**PALANGOS MIESTO SAVIVALDYBĖS ADMINISTRACIJOS
VIEŠOJO PIRKIMO KOMISIJA**

2026-06-03 Nr. (11.8)-VŠ4-220

DĖL KONKURSO (PIRKIMO ID 7964721)

2026 m. birželio 3 d. Komisija posėdyje (protokolo Nr. (11.1)-107) nagrinėjo paklausimus ir teikia projekto rengėjo UAB „Archko“ parengtus atsakymus (pateiktų klausimų ir atsakymų kalba netaisyta):

Grindų detalė ant g/b perdangos GP-03

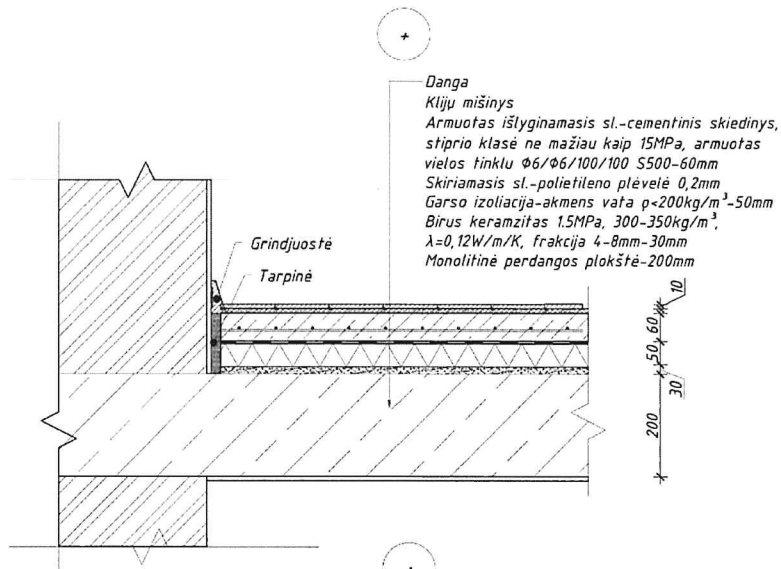
3 klausimas. Grindų ant g/b perdangos sprendinių neatitikimas tarp KŽ ir detalės GP-03: SK kiekių žiniaraščio poz. 49–55 grindims ant g/b perdangos numatyta:

- PIR šiltinimo sluoksnis $\lambda_{dec} \leq 0,022$ W/mK, $d=220$ mm arba
- EPS100 neoporas $\lambda_{dec} \leq 0,030$ W/mK, $d=300$ mm.

Tuo tarpu grindų detalėje GP-03 pateikta visiškai kita grindų konstrukcija:

- 60 mm armuotas išlyginamasis sluoksnis,
- PE plėvelė,
- akmens vata 50 mm,
- birus keramzitas,
- monolitinė perdanga.

Detalėje GP-03 PIR arba EPS šiltinimo sluoksnis apskritai nepavaizduotas.

3.1- Prašome patikslinti, kuriuo dokumentu vadovautis grindų ant g/b perdangos sprendiniams: KŽ poz. 49–55, ar GP-03 detalė?

3.2- Prašome pateikti galutinę grindų ant g/b perdangos konstrukciją su visais sluoksniais ir storiais.

3.3 Prašome nurodyti, kurioms konkrečioms patalpoms / perdangų zonoms taikoma KŽ poz. 55 (PIR 220 mm arba EPS300), nes GP-03 detalėje šis sluoksnis nepavaizduotas.

3.4 Prašome nurodyti, kokioms konstrukcijoms taikoma KŽ 51 pozicija (akmens vata d=200 mm), nes GP-03 detalėje parodytas 50 mm akmenų vatos sluoksnis.

Atsakymas. poz 50-53 detalė GP-03. Poz. 54-55 detalė ST-2.

Atsakymas. Detalės galutinės pateiktos projekte.

Atsakymas. Ten kur bus techninės patalpos P-6, P-7

Atsakymas. Kieta vata turėtų būti 50mm.
